OGGETTO: D.P.R. 18 aprile 1994 n. 383 – D.P.R. 24 luglio 1977 n. 616 (art. 81). Potenziamento impianti ferroviari di La Spezia Marittima secondo il piano regolatore portuale – Progetto esecutivo con recepimento delle prescrizioni raccomandazioni contenute nella Delibera Cipe n. 37/2016.

OGGETTO: DPR n. 383/94 –Intesa Stato-Regione ai sensi dell'art. 81 DPR n. 616/77 e s.m.i.
Potenziamento impianti ferroviari di La Spezia Marittima secondo il piano regolatore portuale –
progetto esecutivo con recepimento delle prescrizioni raccomandazioni contenute nella Delibera
Cipe n. 37/2016.

Provvedimento autorizzativo

OGGETTO: *Progetto Definitivo* - Ampliamento Molo Garibaldi - Porto Mercantile della Spezia.

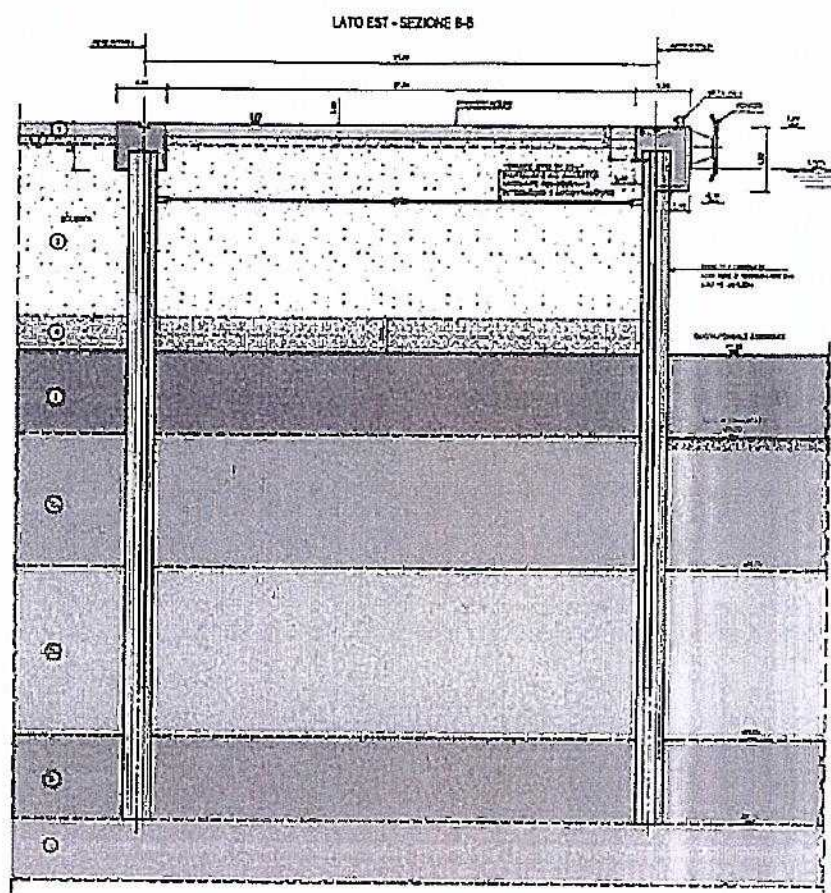
Da un punto di vista idraulico, la darsena descritta in precedenza funziona come bacino di recapito delle portate convogliate dai torrenti Cappelletto e Rossano; tale bacino, nella configurazione di progetto, comunicherà con il bacino portuale attraverso una sezione di circa 26 m di larghezza e con profondità variabile da circa 12 m l.m.m., lato nuova banchina, a circa 9 m l.m.m., lato calata Artom.

È stata condotta una ricerca dei dati di riferimento, per valutare le condizioni al contorno del sistema di deflusso delle acque alla foce dei torrenti Rossano e Cappelletto, nello scenario introdotto dal progetto di ampliamento del molo Garibaldi.

Analizzate le geometrie in gioco e le portate afferenti, mediante un calcolo semplificato e cautelativo si è potuto dimostrare in progetto, come il sovrizzo idraulico indotto dallo scarico delle portate duecentennali in darsena sia trascurabile e pertanto la stessa sia adeguata allo scopo di mantenere inalterato il regime dei deflussi dei torrenti esistenti.
